Vedrørende linieføringen af
1. etape af Frederikssundmotorvejen

4. november 2004

Model2c
Sidste redningsplan
for Vestskoven

Forslag til linieføring af 1. etape
 af Frederikssundmotorvejens
 tilslutning til Motorring 3

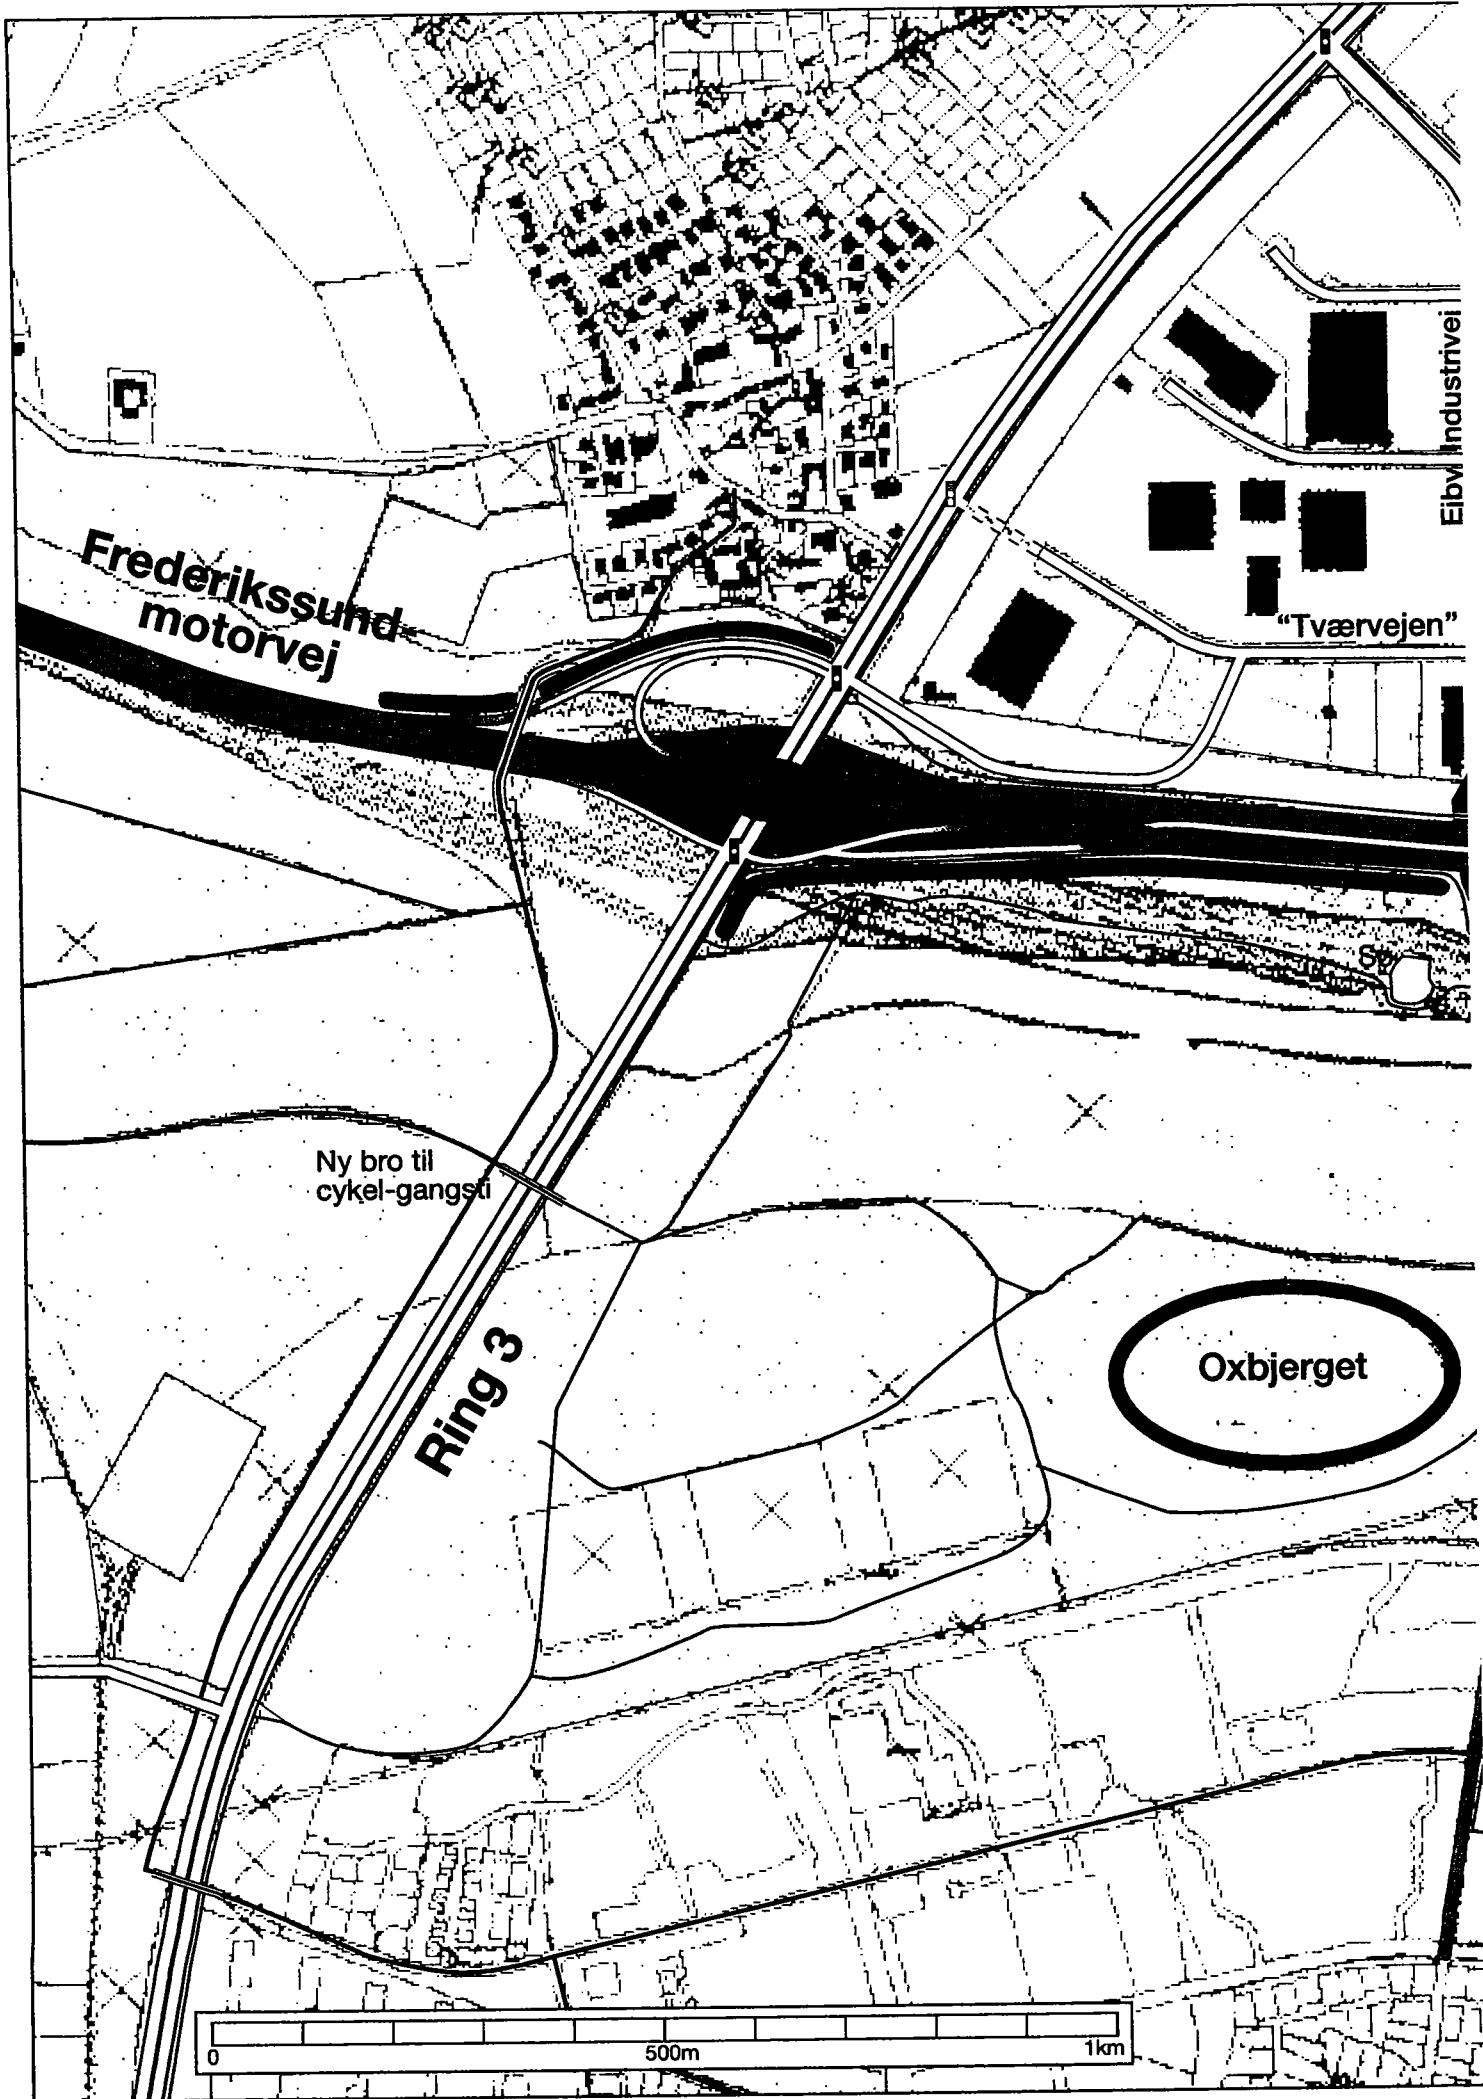
Finder Ministeren det ikke overordentlig betænkeligt, at lovforslagets linieføring af 1. etape indeholder en krydsflettestrækning, der ikke tilnærmelsesvis opfylder Vejdirektoratets egne vejregler.

Den nævnte strækning ligger efter den vestgående indfletning fra Ring 3 mod øst, hvor trafikstrømmen deles, og ledes mod henholdsvis nord og syd ad Motorring 3. Denne flettestrækning, hvor trafikstrømmene krydser, er særlig farlig da den er en del af Frederikssundmotorvejen, hvor trafikken ankommer med 110+ km/t.

Direktoratets vejregler anbefaler, at sådanne flettestrækninger tilstræbes udført med en længde på ca. 1000 meter. Omtalte strækning i lovforslaget er *kun ca. 385 meter*.

Så korte krydsflettestrækninger betegnes af Vejdirektoratet sædvanligvis som; *utiladelige, helt utilstrækkelige, trafiksikkerhedsmæssigt meget problematiske, etc.* - og vil formentlig, på længere sigt, koste menneskeliv.

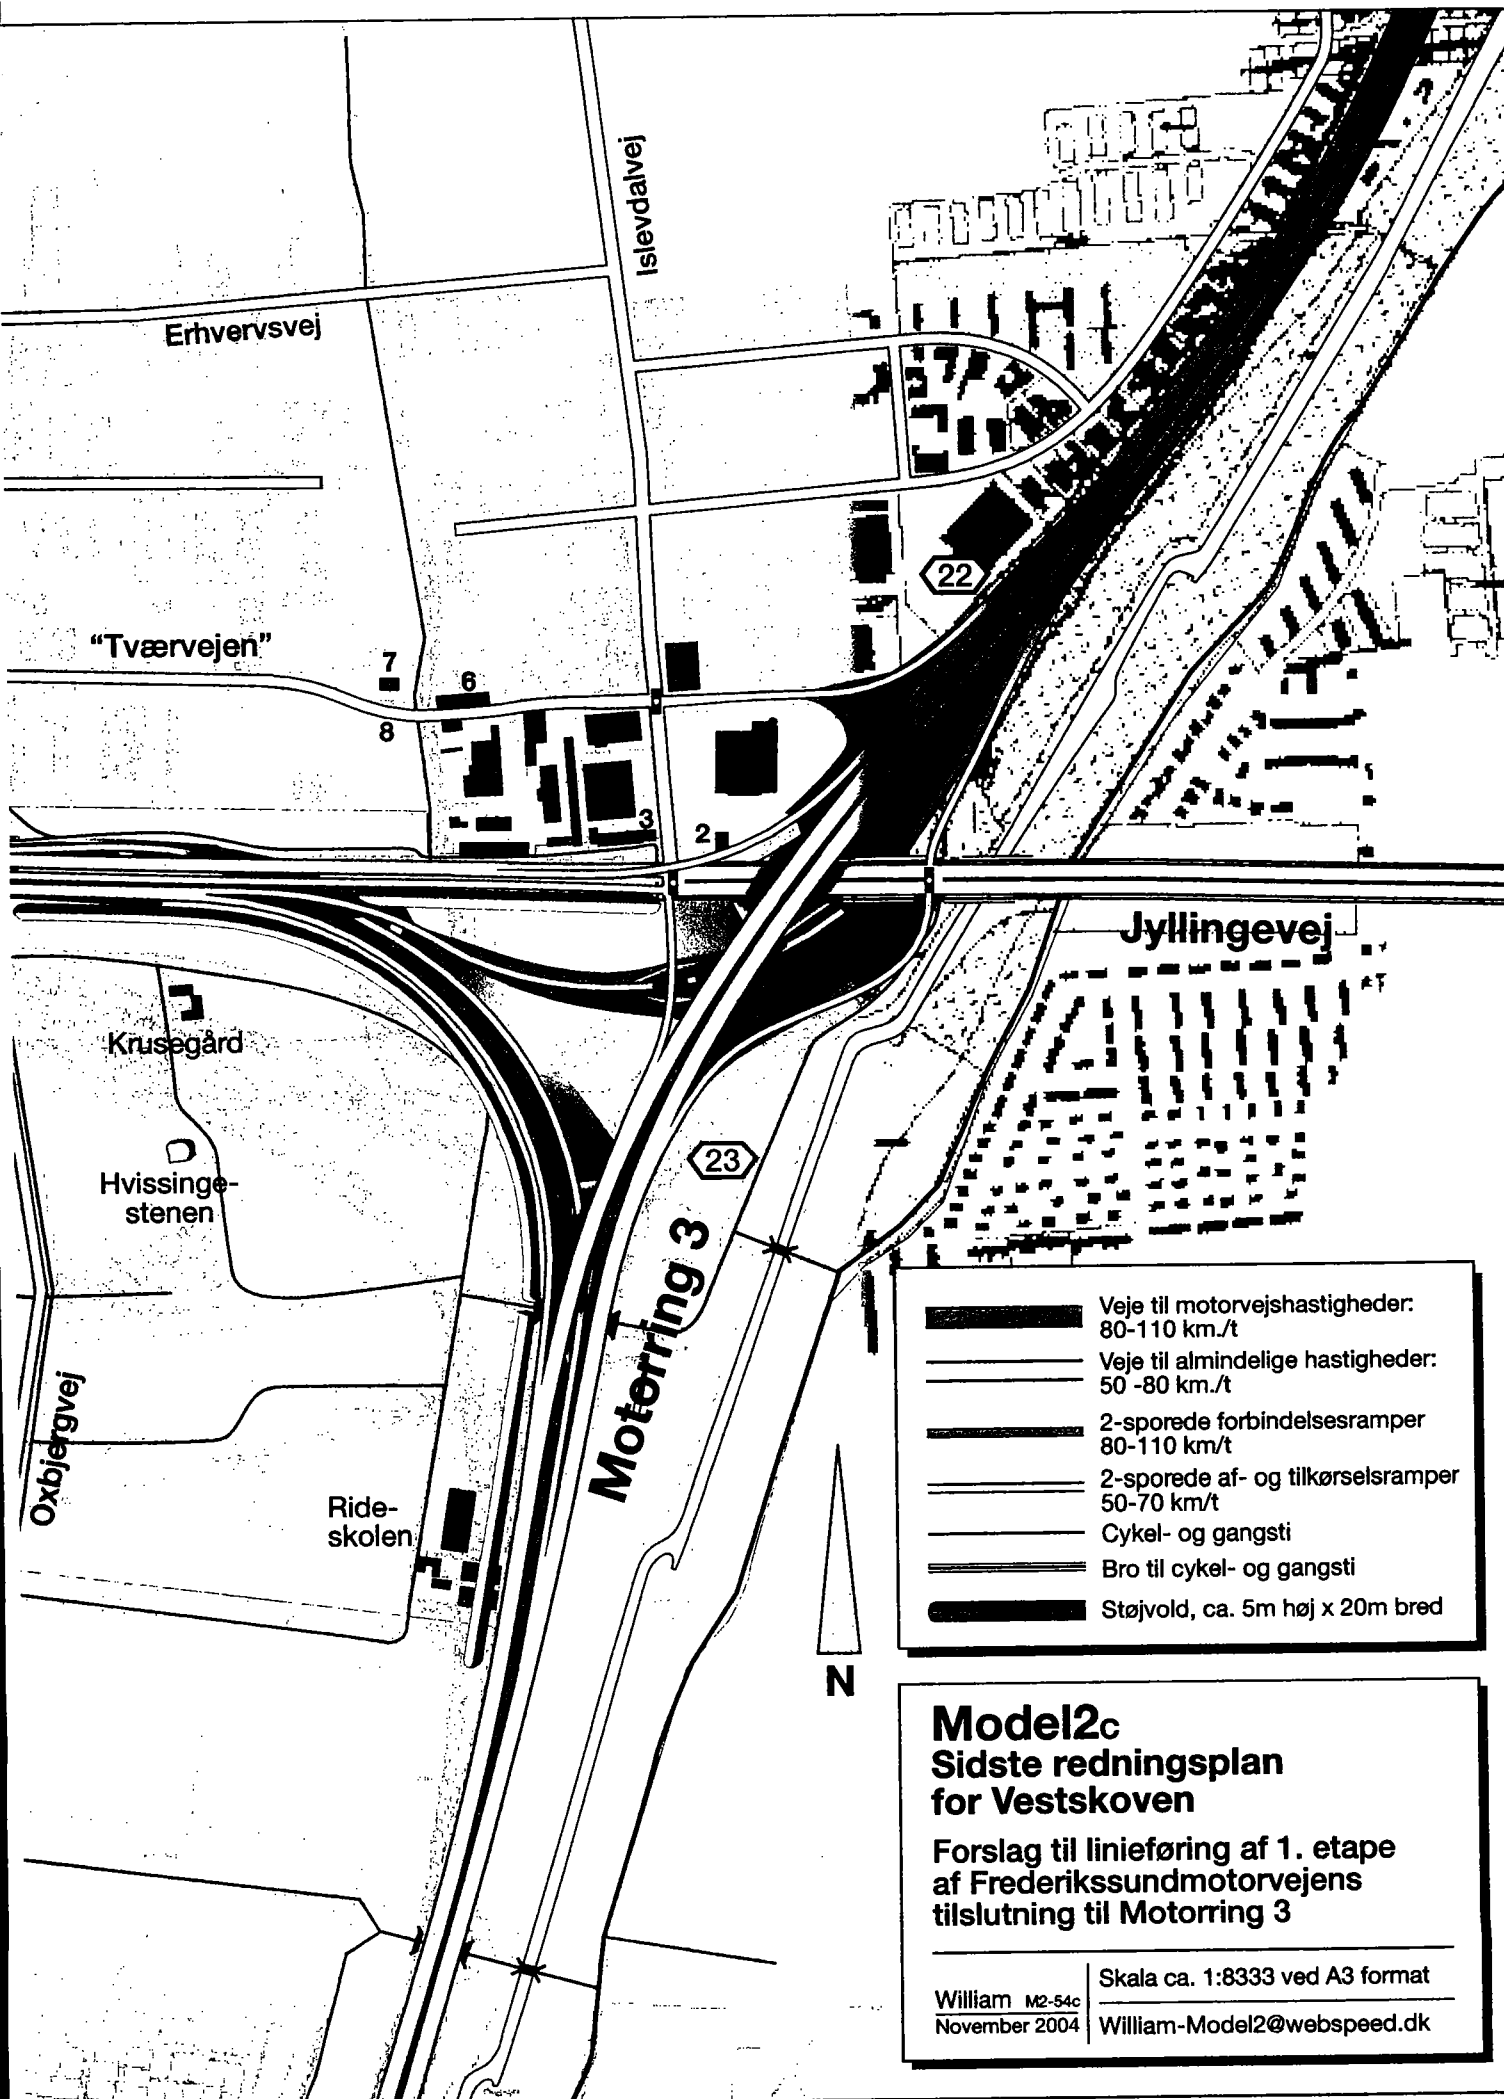
- Alle forbindelsesrampers kurveradier er justeret til 400 meter
- Der er ingen problematiske krydsflettestrækninger eller indfletninger
- Der er ingen sammenblanding af lokal- og motorvejstrafik
- Der er ingen høje skæmmende eller støjforurenende vejbroer i skoven
- Det samlede anlæg vil være langt mere æstetisk tiltalende end VD's plan
- Der er ingen indgreb i den fredede Vestvold, andre end de der findes i VD's plan
- Fremkommeligheden generelt i Model2c, og adgangen til, fra og omkring i erhvervsområdet, er væsentligt bedre end i VD's plan.
- Model2c medfører ikke mere trafik gennem Rødovre end VD's plan, tværtimod lidt mindre
- Og så skåner Model2c ca. 35-40 fodboldbaners skovareal til glæde for alle!
